INTEGRAZIONI ISTRUTTORIA VIA

CDED 28: PALAZZO PARETO

***NODO STRADALE E AUTOSTRADALE DI GENOVA
ADEGUAMENTO DEL SISTEMA A7 – A10 – A12***

PROGETTO DEFINITIVO

Figura 6 – Confronto tra Progetto Definitivo e progetto in Variante

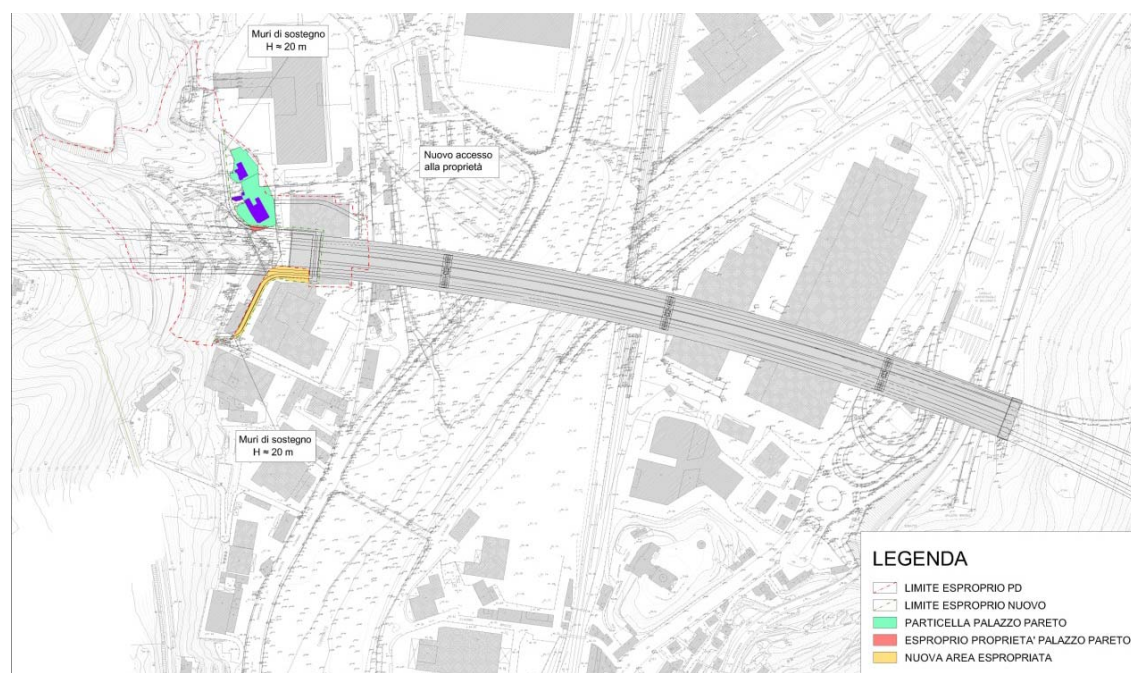
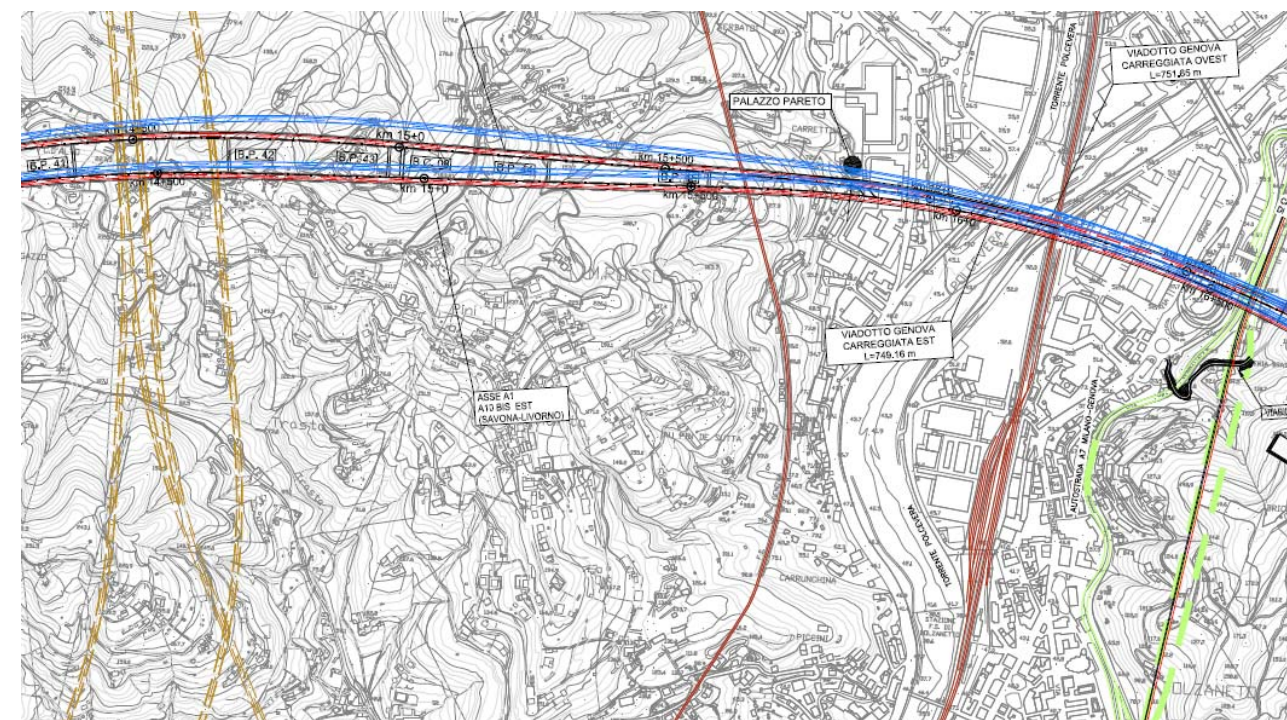
Tenendo conto di tutti i vincoli planimetrici, altimetrici ed espropriativi sopra esposti - e sempre che l'attuale stato conservativo dell'edificio renda comunque tassativo il suo mantenimento – è possibile ipotizzare una modestissima roto-traslazione della struttura del viadotto Genova verso Sud, facendo perno sulla Spalla Ovest.

In questo modo – mentre le Pile 2 e 3 rimangono praticamente immobili - la Pila 1 si porta all'estremo confine della “Penisola” e la Spalla Est si allontana dall'edificio fino al limite della proprietà già interessata dagli espropri.

Questo spostamento da solo non è sufficiente ad evitare la demolizione di Palazzo Pareto: è necessario intervenire anche sulla struttura della Spalla Est, restringendola il più possibile, fino ai limiti della piattaforma stradale. In questo modo i muri perimetrali – che per la loro altezza erano stati pensati “gradonati”, per limitarne l'impatto visivo – diventano monolitici, raggiungendo, in fase di cantiere, un'altezza massima di circa 14 ml senza soluzione di continuità. Con le suddette operazioni è possibile posizionare le strutture del viadotto di attraversamento della Val Polcevera in modo che “sfiorino” Palazzo Pareto, senza renderne obbligatoria la demolizione.

Per consentire la modifica progettuale ed evitare la demolizione del Palazzo, è stata studiata una variante dei due assi di tracciato della A10 bis (Gronda di Ponente), al fine di spostare la spalla est del viadotto in direzione sud, senza modificare in modo troppo rilevante la posizione della spalla ovest e delle pile del Viadotto Genova.

Le modifiche più rilevanti riguardano la zona di attraversamento in viadotto della Valpolcevera e il tratto attiguo di circa 2 km in direzione Ponente, che si sviluppa in galleria, dove si è attuata una traslazione pressoché parallela del tracciato con uno spostamento di circa 20 metri in direzione nord-sud.

La variante di tracciato si estende per l'asse 1 dalla progressiva 13+468.83 e interessa il tratto iniziale della rampa 1 dell'interconnessione di Bolzaneto (fino alla progressiva 0+772.83) e per l'asse 2 dalla progressiva 13+593.88 ed interessa il tratto iniziale dell'asse 4 – A12 nuova carreggiata est (fino alla progressiva 1+111.33).

I valori delle curvature adottate ed i relativi raccordi clotoidici non hanno subito variazioni, il risultato finale si è ottenuto solamente agendo sull'estensione degli elementi geometrici di curve e rettifili. Dal punto di vista altimetrico, il tratto in variante ripropone lo stesso studio del progetto originario, rimanendo immutati i vincoli rappresentati dal mercato ortofrutticolo e dalla linea ferroviaria Genova-Milano.

Figura 7 - Imbocco galleria Monterosso - Pianta scavi di Progetto Definitivo

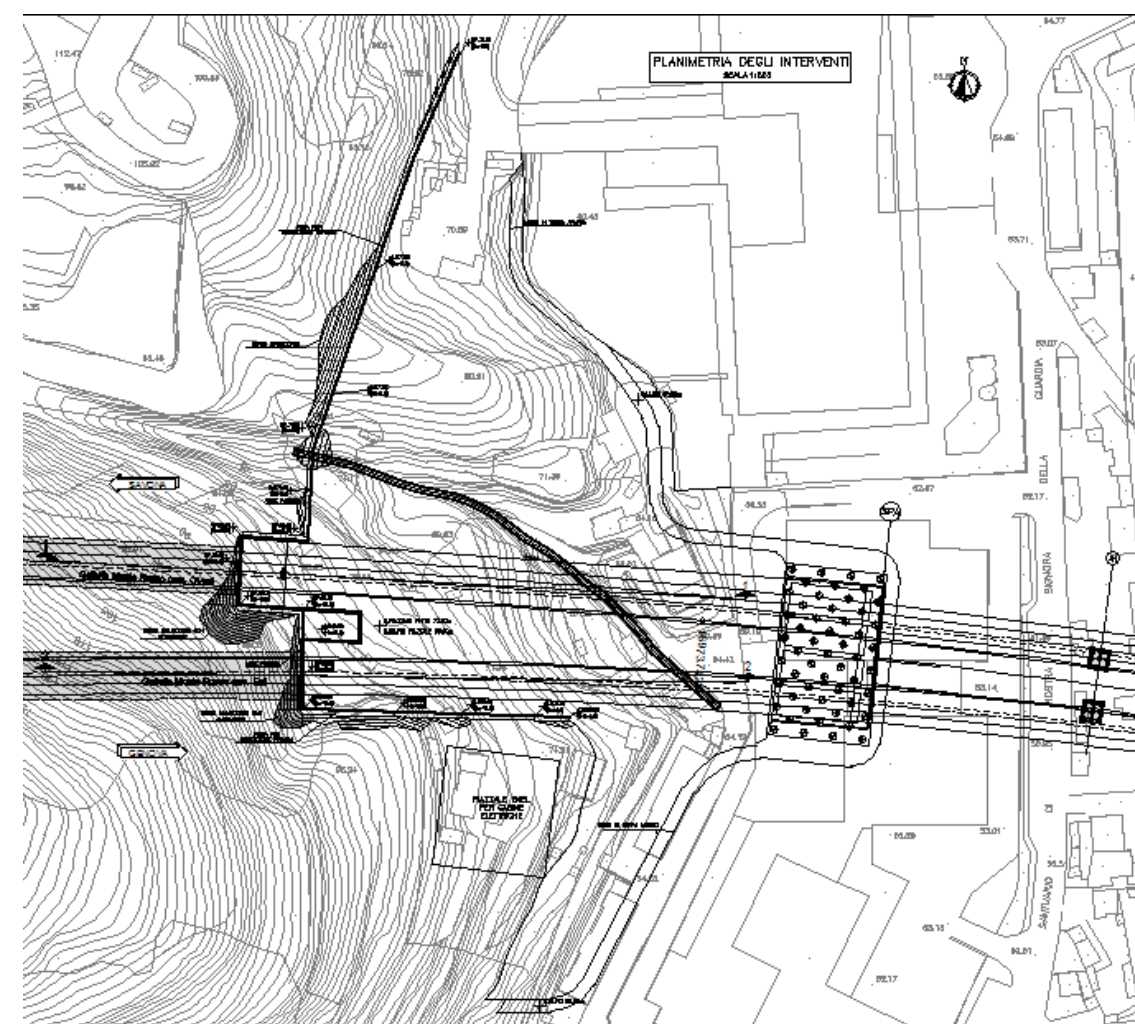
Lo spostamento del tracciato stradale ha reso necessaria la revisione dell'imbocco lato Genova della galleria Monterosso, che insiste ora su una porzione differente del versante. L'approccio progettuale alle opere di imbocco è analogo al Progetto Definitivo: è prevista la realizzazione di paratie a più ordini di tiranti per sostenere il fronte di scavo delle gallerie, fronte su cui avverrà l'attacco degli scavi meccanizzati eseguiti con TBM. Considerati i vincoli e le necessità delle macchine rimangono quindi pressoché invariate le opere di imbocco, ad esclusione della loro rigeometrizzazione rispetto al nuovo posizionamento degli assi di tracciato rispetto al versante.

Al fine di garantire la salvaguardia di Palazzo Pareto, si è dovuto invece modificare l'approccio progettuale alla spalla del viadotto: i muri in terra armata a più livelli, previsti nel progetto definitivo intorno alla spalla del viadotto, devono essere modificati al fine di ridurre l'ingombro in pianta delle opere: a tal fine si prevede nel progetto in variante la realizzazione di un solo ordine di muri a tutta altezza, in adiacenza al ciglio della carreggiata autostradale. Il piazzale di imbocco nel suo lato prospiciente il palazzo risulta quindi sostenuto da un muro, che raggiunge un'altezza di circa 14 m nel punto di massimo. Nella zona retrostante il Palazzo il muro decresce progressivamente di altezza fino a scomparire per lasciare posto ad una porzione in scavo. In questo modo non solo vengono preservati gli edifici pertinenziali di Palazzo Pareto e gran parte della collinetta sulla quale sorgono, ma si produce una considerevole mitigazione degli impatti visuali provvisori, poiché il piazzale di cantiere, che rimane ad una quota inferiore rispetto agli elementi presistenti salvaguardati, ne risulta parzialmente nascosto.

Lo spostamento in direzione sud dell'imbocco ha determinato anche la necessità di spostare il piazzale predisposto per la realizzazione di una cabina in alta tensione per l'alimentazione delle TBM: il piazzale, nella collocazione prevista nel progetto definitivo sarebbe risultato inaccessibile con la nuova configurazione delle opere. La realizzazione del piazzale per la cabina nel progetto

in variante è stata prevista a nord dello scavo dell'imbocco, con accessibilità dalla viabilità esistente.

A valle di tale piazzale, è stata infine introdotta una modifica degli scavi per ricavare un accesso indipendente alla zona del cantiere, in modo da non interferire con il traffico da/per il complesso produttivo a nord-est.

Figura 10 - Imbocco galleria Monterosso - Sistemazione finale del progetto in Variante

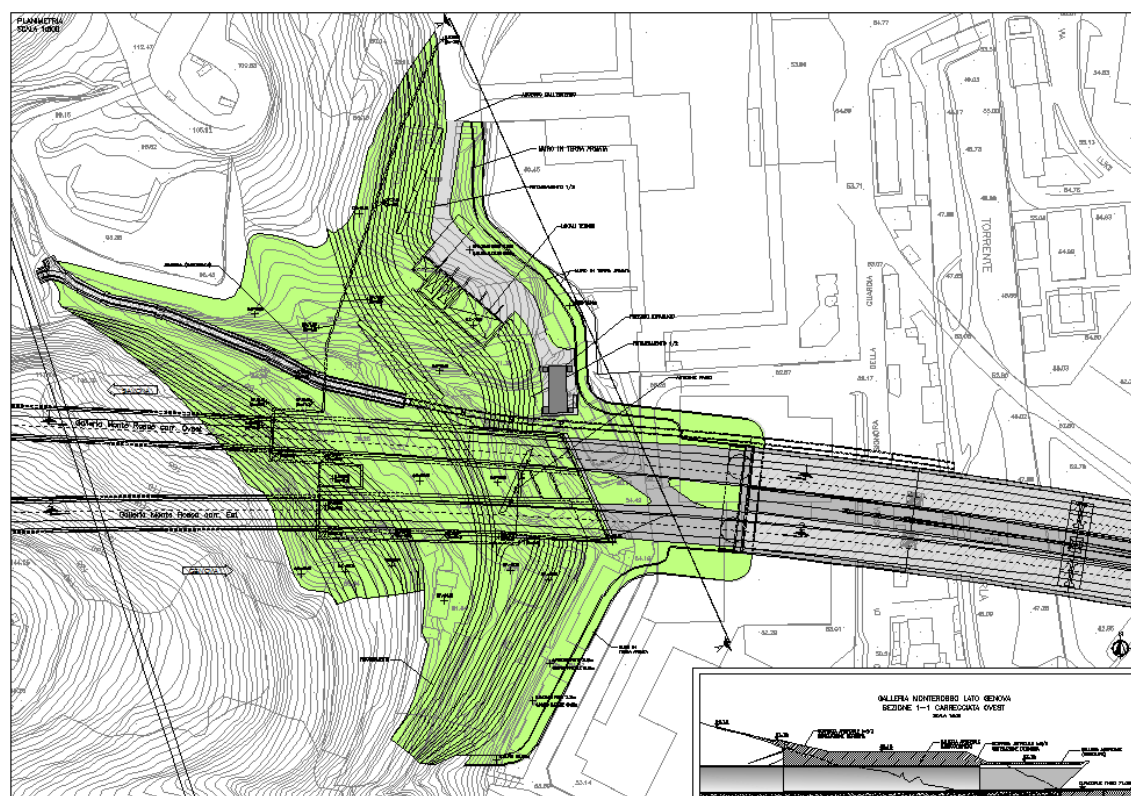
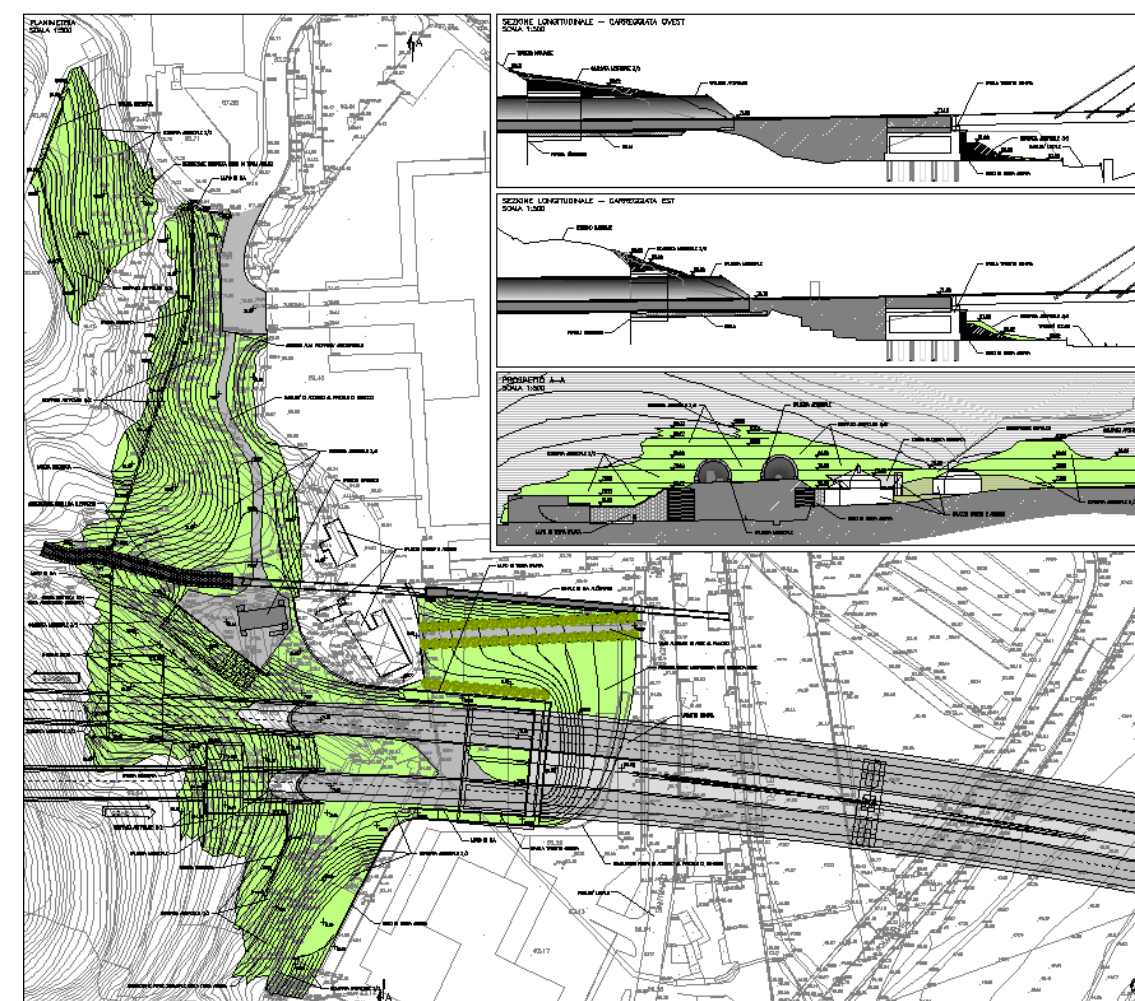
Completamente diverso rispetto al Progetto Definitivo risulta l'approccio alla progettazione della sistemazione finale dell'imbocco della galleria Monterosso.

Nello studio della soluzione per il progetto di variante, oltre alle esigenze legate alla realizzazione dell'opera (quali la necessità di realizzare edifici e piazzali carrabili a servizio degli impianti e della sicurezza in galleria) si è dato ancora maggior rilevanza agli aspetti di carattere paesaggistico. Innanzitutto si è tenuto conto del mantenimento della presenza di Palazzo Pareto, per il quale si è prevista la modifica dell'accesso. Inoltre sono state considerate le richieste espresse in relazione all'inserimento delle opere di progetto nel contesto locale.

Il principale obiettivo del progetto di sistemazione finale dell'area è stato quello di minimizzare gli impatti visuali delle strutture in elevazione, con un'attenzione maggiore riservata ai muri in prossimità dell'immobile tutelato. La scelta di mantenere il piazzale di servizio e i vani tecnici alla quota del cantiere, passando dai 71,15 m s.l.m. del Progetto Definitivo ai 68 m della variante, consente di sfruttare permanentemente gli effetti benefici di occultamento della collinetta a nord di Palazzo Pareto ed evita la necessità di innalzare i già imponenti muri di sostegno. La differenza di quota tra il piazzale e le carreggiate stradali viene risolta in prossimità del viadotto con due muri alti 3 m circa che prolungano i muri andatori della spalla. Le due opere, della lunghezza di quasi 30 m a nord della carreggiata ovest e di 20 m a sud della carreggiata est, non sono previste a filo con i muri di sostegno del piazzale di cantiere, ma arretrate di 4 m. Tale accorgimento fa sì che esse non siano visibili dal basso e in particolare da Palazzo Pareto, mantenendo invariata la quota sommitale dei muri in prossimità dello stesso. La sede stradale nei pressi degli imbocchi si raccorda poi con una scarpata dalla pendenza di 3/2 con il piazzale d'imbocco, che a sua volta è collegato dolcemente alla quota di accesso dalla viabilità pubblica a nord da un percorso ai piedi del rimodellamento morfologico.

Gli elementi impattanti che perdono la loro utilità a lavori ultimati verranno dismessi e demoliti. E' questo il caso della terra armata di sostegno a valle del piazzale ospitante la cabina in alta tensione a nord-ovest o della rampa di accesso al piazzale di cantiere dal piede della spalla. La porzione di muro in terra armata a sud del tracciato verrà in buona parte demolita, abbassando di ben 7 m la testa dell'opera, dimezzando, di fatto, gli impatti visuali della stessa rispetto alla fase di cantiere. Introducendo delle scarpate con pendenza massima di 3/2 ad assorbire il dislivello

Per la sistemazione dell'imbocco il progetto in variante prevede la realizzazione di due gallerie artificiali a sezione circolare tagliate a becco di flauto. L'inclinazione del taglio riprende la pendenza del ritombamento degli scavi, minimizzando la superficie a vista dell'opera in cemento armato. Sfruttando una piega del rimodellamento morfologico verso nord-ovest, gli edifici a servizio degli impianti, la cui ubicazione in prossimità dell'ingresso in galleria è indispensabile al fine di garantire adeguati livelli di sicurezza dell'infrastruttura, sono stati ruotati e posizionati in una risega creata nel pendio artificiale, completamente interrati al fine di operarne il mascheramento dal punto di vista visivo. Per minimizzare il fronte dei vani impiantistici, la vasca antincendio è stata interrata sotto la cabina elettrica. La viabilità di accesso a tali edifici ed il piazzale di manovra dei mezzi sono stati ridotti alle dimensioni minime funzionali, in modo da incrementare la possibilità di realizzare superfici rinverdate.

È stato compreso nella sistemazione finale di progetto anche il sedime del piazzale di cantiere a quota inferiore e davanti alla spalla del viadotto Genova. Tale area è stata sfruttata per realizzare il nuovo accesso a Palazzo Pareto, che avverrà attraverso un viale alberato rettilineo in posizione quasi assiale rispetto alla facciata principale, migliorandone l'accessibilità fisica e percettiva.

L'intera area è stata poi oggetto di una sistemazione plano-altimetrica in modo da ricercare l'effetto di parziale mascheramento dei muri di sostegno e della spalla stessa del viadotto. Attraverso la realizzazione di scarpate dolci con pendenze dapprima lievi e poi mai superiori al 3/2, si è creato una sorta di piano intermedio a quota 61 m che riduce l'altezza fuori terra dei muri a sud del Palazzo e ad est della spalla a soli 7 m, dimezzandone di fatto l'impatto visivo permanente. Su tale piano e su tutta la scarpata è così possibile prevedere la piantumazione di individui arborei ad alto e medio fusto che, in coerenza con il doppio filare che sottolinea l'ingresso a Palazzo Pareto, contribuiscano a mitigare ulteriormente l'impatto visivo delle opere realizzate.

La realizzazione di un rimodellamento morfologico molto simile al versante attuale ha reso possibile studiare una sistemazione definitiva del Rio Ronco, interferito dalle opere di scavo, che riprendesse il più possibile il suo alveo naturale. Il canale di progetto discende all'aperto il nuovo versante adagiandosi in una piega del ritombamento che costituisce un compluvio dalle caratteristiche piuttosto "naturali". Quando l'alveo raggiunge il piazzale, il corso d'acqua viene raccolto in un tombino idraulico che sottopassa le aree carrabili necessarie alle manovre dei mezzi di manutenzione e le pertinenze di Palazzo Pareto per poi tornare in superficie a valle dello stesso, costeggiando il viale alberato di accesso prima di finire nell'opera che lo porterà a confluire nel torrente Burla.

Figura 14 – Sezioni territoriali incentrate su Palazzo Pareto

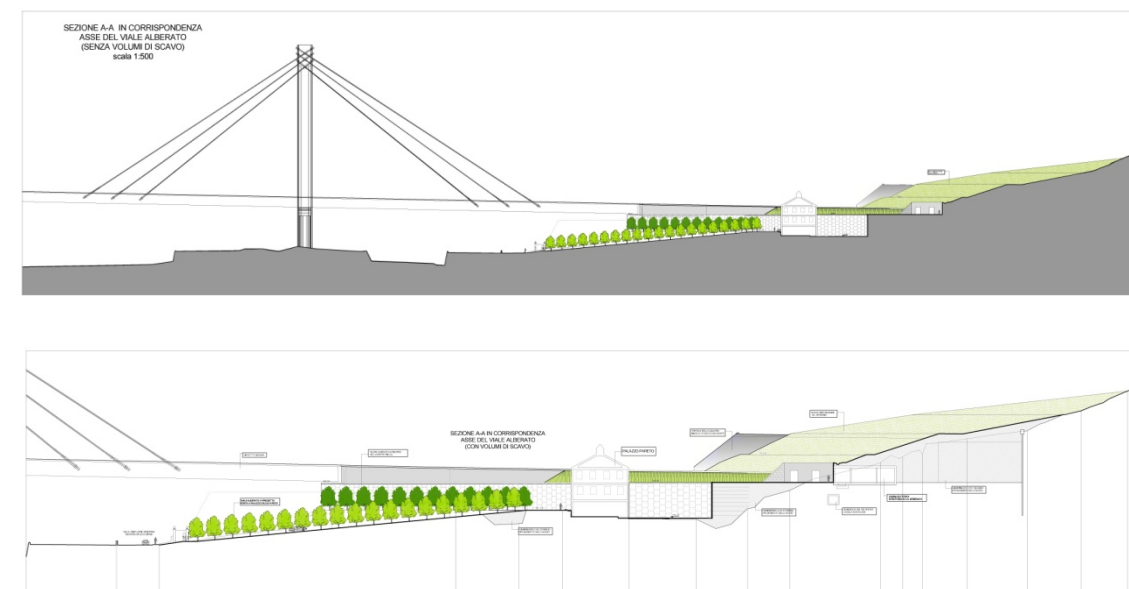
In quell'occasione la Soprintendenza, pur riconoscendo il notevole miglioramento nell'inserimento paesaggistico dell'imbocco derivante dalla nuova soluzione, ha richiesto ulteriori approfondimenti progettuali, incentrati soprattutto nell'intorno di Palazzo Pareto e così riassumibili:

- rappresentazione, tramite sezioni incentrate su Palazzo Pareto, dei rapporti dimensionali tra il bene vincolato, gli interventi in progetto e il territorio circostante non interessato dai lavori;
- mitigazione del muro in Terra Armata a tergo di Palazzo Pareto tramite l'impianto di "verde verticale", come negli esempi rappresentati in A. Lambertini, *Giardini in verticale*, Verba Volant Ed. 2007;
- riduzione e/o mitigazione delle porzioni di galleria artificiale in C.A. residue ancora visibili al di sopra del profilo della sistemazione morfologica;
- schermatura del fronte dei volumi tecnici interrati tramite una duna in terra e riduzione dell'area pavimentata antistante i volumi tecnici.

Una serie di sezioni territoriali mostra come Palazzo Pareto “riemerge” dal confinamento causato dai fabbricati artigianali, che ne oscuravano la vista dalla viabilità a valle. Per consolidare il rinato rapporto dell'edificio con la strada a valle viene introdotto in progetto un cancello monumentale, all'inizio del viale alberato (cfr. figure seguenti).

Figura 18 – La mitigazione della parte terminale delle gallerie artificiali, con la diversa inclinazione del “becco di flauto”

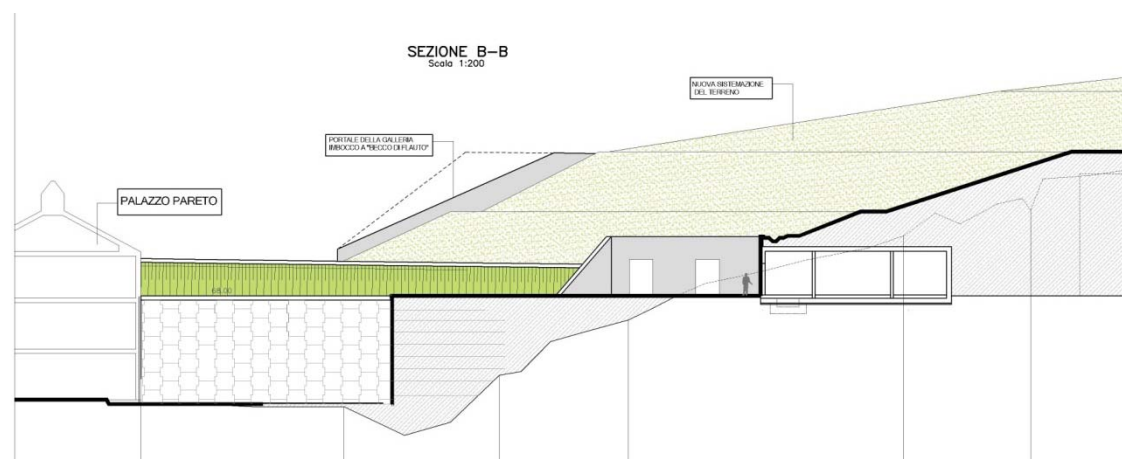
Per minimizzare la porzione di galleria artificiale in c.a. visibile per ciascuna direzione di marcia si è provveduto a modificare leggermente la morfologia della sistemazione definitiva (in corrispondenza delle due canne di galleria) ed è stata modificata l'inclinazione del “becco di flauto”, lasciando a vista una porzione trascurabile di calcestruzzo (cfr. figura seguente). Per tenere conto di quanto emerso durante la condivisione di questa soluzione, in fase esecutiva si valuteranno le indicazioni costruttive puntuali suggerite dalla Soprintendenza.

Figura 19 – La schermatura dei volumi tecnici con la duna in terra

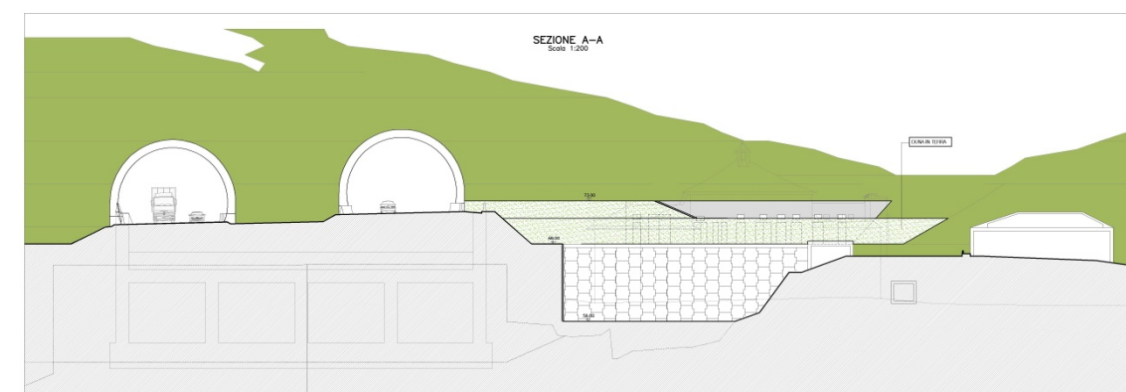
La schermatura del fronte dei volumi tecnici interrati è stata perseguita con la creazione di una duna in terra di 3m di altezza (rispetto al piazzale antistante i volumi tecnici). La duna si raccorda senza soluzione di continuità alla morfologia della sistemazione finale, inglobando il muri di risvolto dei volumi tecnici e si raccorda al terreno naturale (vedi figura seguente). I fianchi della duna hanno una pendenza limitata, atta ad accogliere un rinverdimento con prato ed arbusti, che contribuirà a schermare ulteriormente l'area tecnica retrostante. In fase esecutiva la pavimentazione del piazzale antistante i volumi tecnici e della viabilità di servizio che vi accede, verrà prevista in asfalto pigmentato di colore marrone chiaro, come condiviso con la Soprintendenza.
